**Avis de la mission régionale d'autorité environnementale sur la
demande de renouvellement et d'extension d'une carrière à ciel
ouvert de calcaire, d'une station de transit de produits minéraux,
d'une centrale d'enrobés à froid
au lieu-dit « du Rascat » - Commune d'Aguessac (Aveyron)**

**N° saisine : 2021-9369
N° MRAe 2021APO52
Avis émis le 29 juin 2021**

Carte présentant l'adaptation de l'emprise sollicitée tenant compte des pré-diagnostics environnementaux – page 420 du DAEU- source cadastre

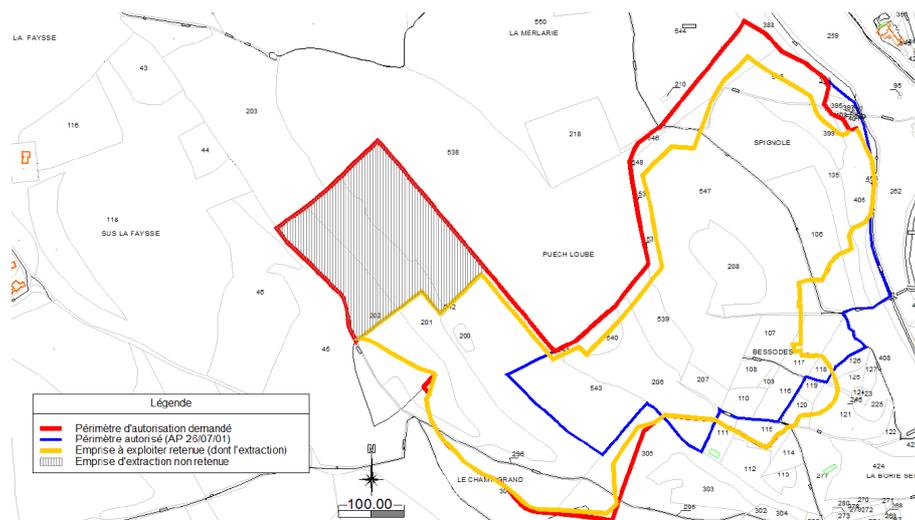
Un évitement des principaux secteurs à enjeux environnementaux a finalement été retenu conduisant à supprimer 4,7 ha de l'emprise initiale. Il s'accompagne, pour être pleinement efficace, de modifications de l'implantation des installations de traitement durant la phase d'exploitation, ainsi qu'une redéfinition des conditions de remise en état finale du site.

La carte ci-dessous présente les adaptations intervenues au sein de la zone d'étude afin de parvenir à l'échelle du site à une solution de moindre impact environnemental :
